改善箇所説明図

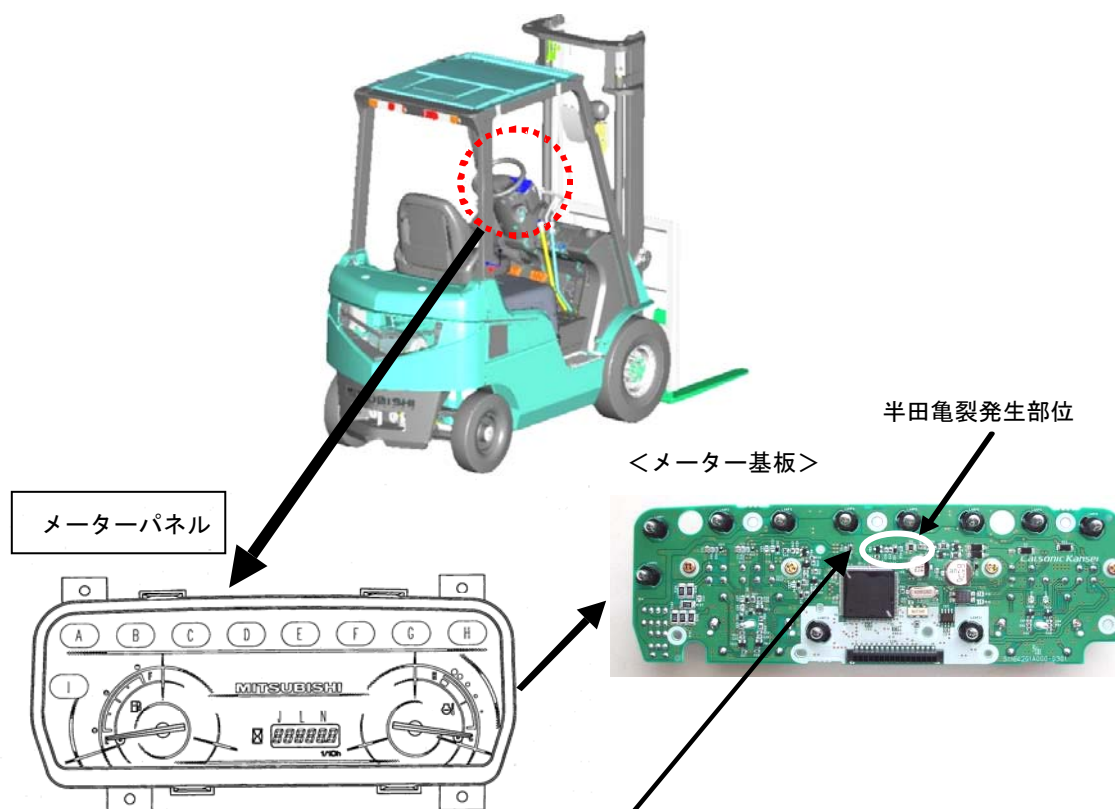
基準不適合発生箇所

自動変速機付車において、メーターパネルの基板が不適切なため、メーター内部の温度上昇による基板の熱膨張の繰返しにより、抵抗半田部に亀裂が生じるものがある。そのため、そのまま使用を続けると、亀裂が進行し、シフトチェンジしてもパネル内のシフト位置情報が更新されなくなり、最悪の場合、前後進の切り替えができず、シフト位置と逆方向に走行するおそれがある。

改善内容

全車両、メーターパネルを対策品と交換する。

識別

メーターパネル裏面に、白ペイントを塗布する。
